Nota Técnica nº 230/IEPHA/GPO/2022

NOTA TÉCNICA Nº GPO 230/2022

Gerência de Projetos e Obras / Diretoria de Conservação e Restauração
Projeto de priorização do transporte coletivo, faixas exclusivas/preferenciais, padrão de calçadas,
Sinalização de vias, Paisagismo e de Ciclovias - Belo Horizonte

Assunto: Análise de Projeto de priorização do transporte coletivo, faixas exclusivas/preferenciais, padrão de calçadas, Sinalização de vias, Paisagismo e de Ciclovias.

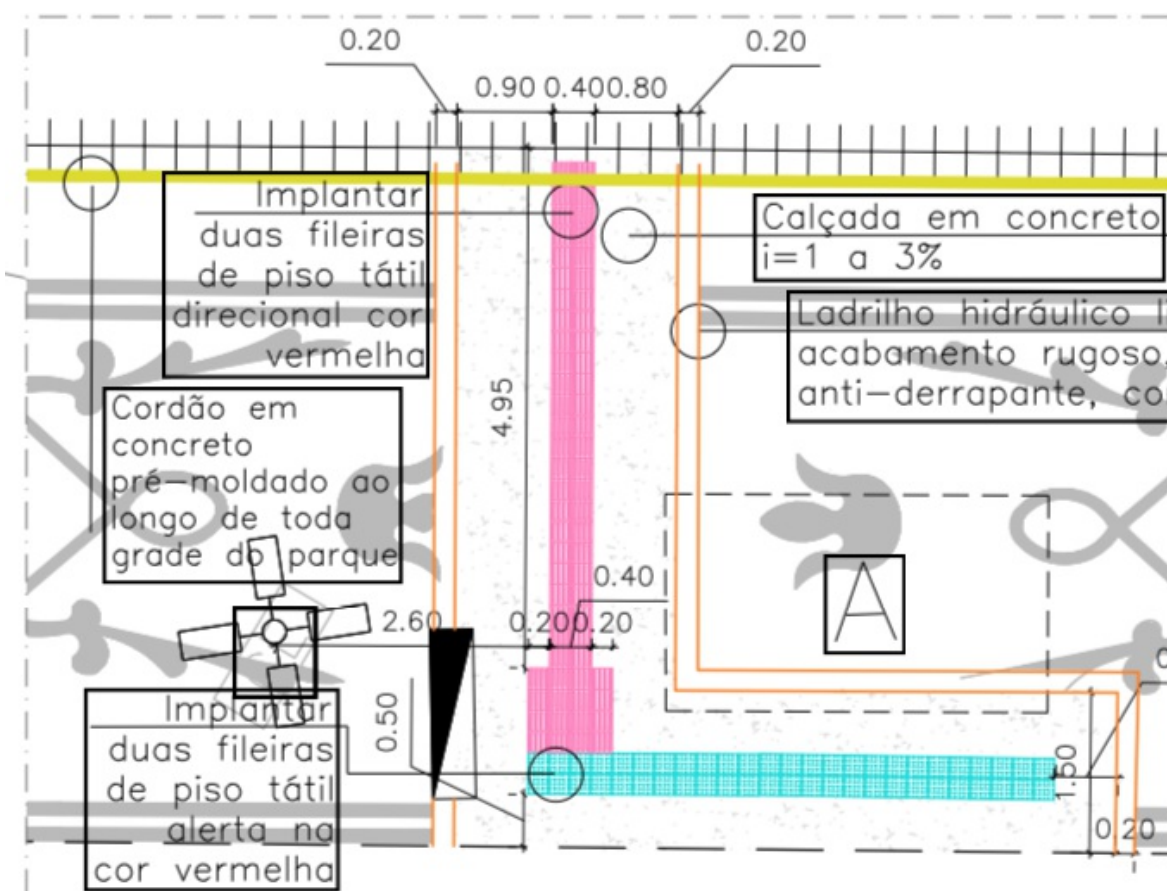
Acima vemos o padrão da calçada do parque. A seta indica o “círculo”, que une as duas composições espelhadas do desenho.

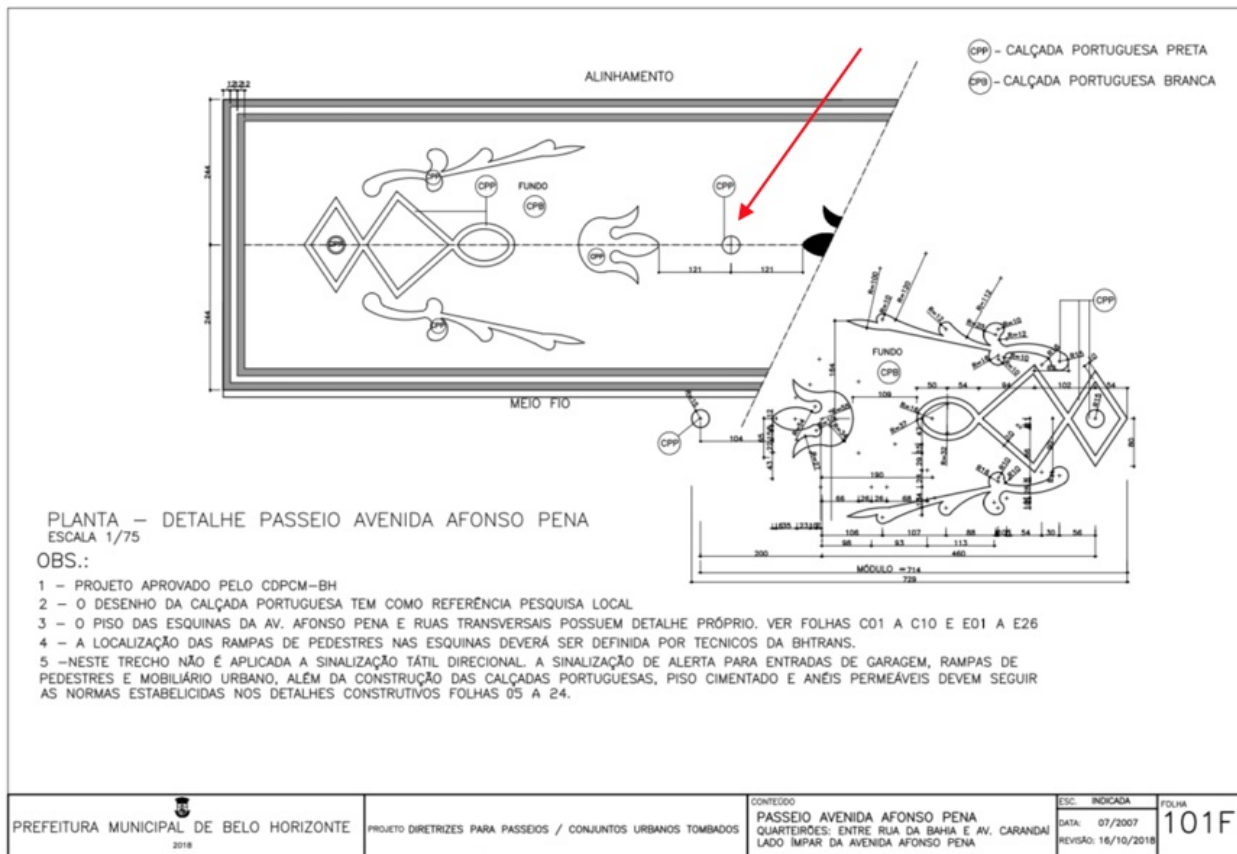
Conforme o desenho acima se percebe que a faixa do piso direcional foi proposta em cima onde está o círculo no padrão do desenho. Entretanto, parte da palmeta à esquerda está cortada sem necessidade, visto que há espaço para relocação da faixa direcional. Aqui está claro que o que não se quis foi relocar o abrigo de ônibus, o que deverá acontecer para que tenhamos uma solução de conciliação.

Figura 36 – Elemento construtivo

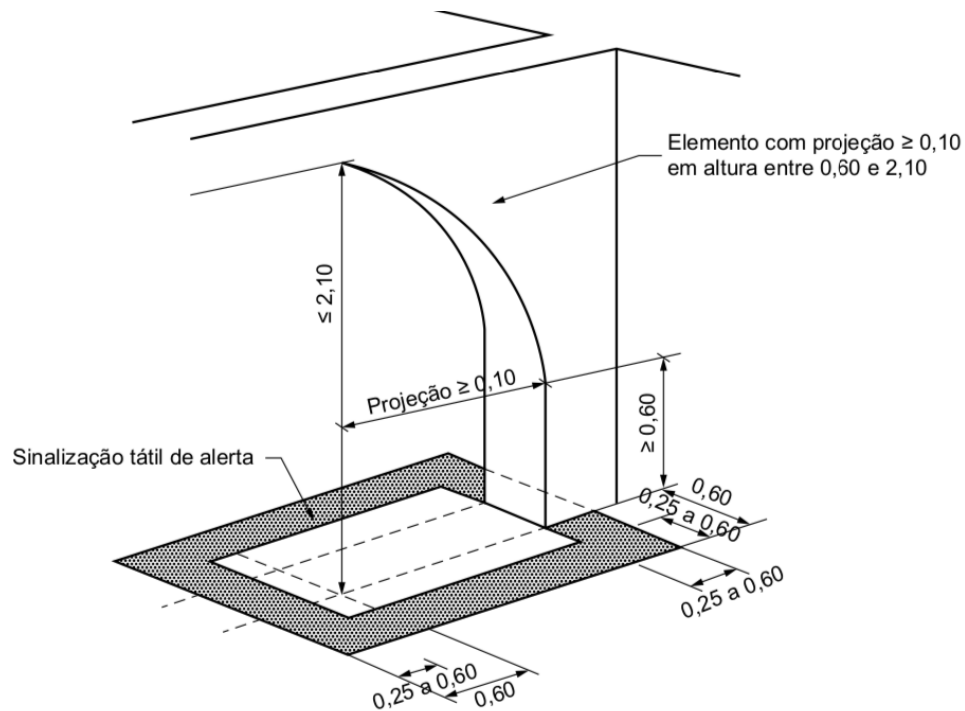
Em relação ao piso direcional proposto para o antigo abrigo de bondes Santa Teresa, reitero o que disse em videoconferência com os técnicos da BHtrans que, da maneira que está, o referido direcionamento expõe a pessoa com deficiência a elevado risco de impacto com o elemento estrutural, pilar que segue a curvatura da abóbada de cobertura. Além disso, o direcionamento se dá passando pela parte interna da edificação e em área que deveria existir piso de alerta, conforme podemos identificar no detalhe abaixo, contido na NBR.

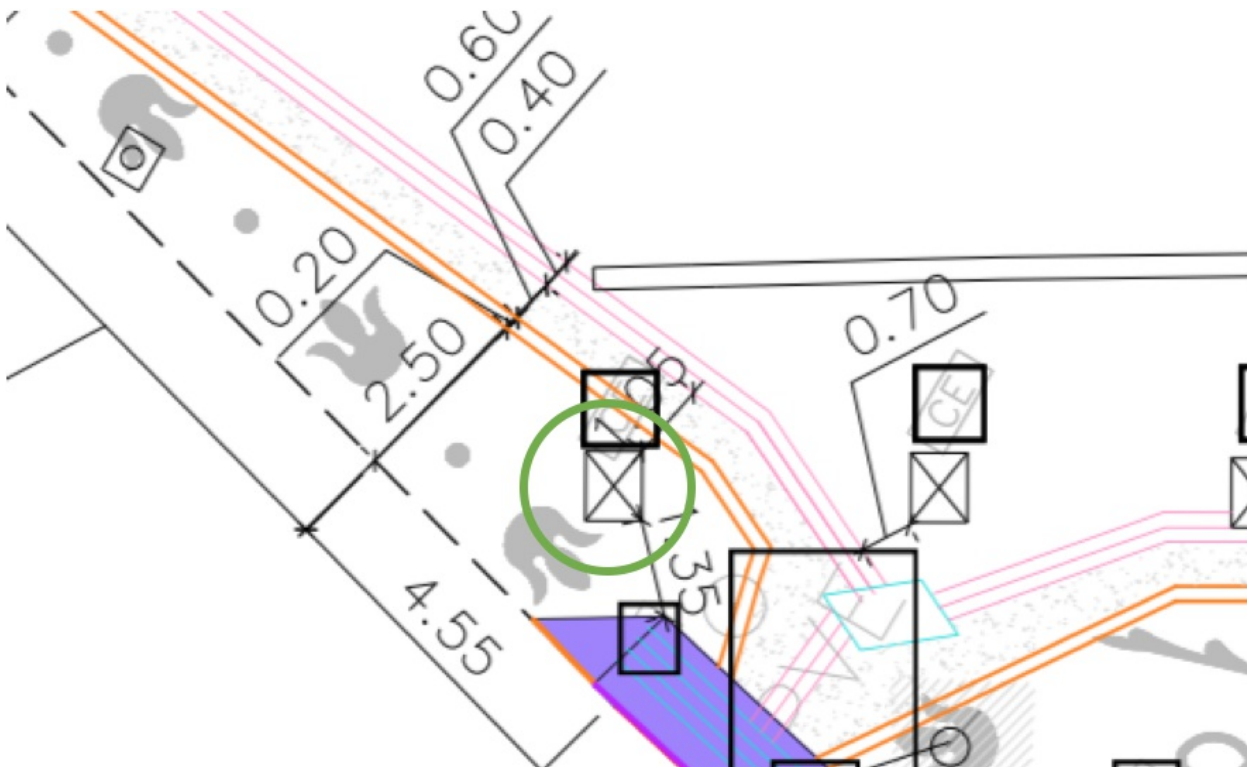
Pilar destacado pelo círculo verde e piso direcional e cor de rosa. Grelha de drenagem interrompe a faixa de piso liso.
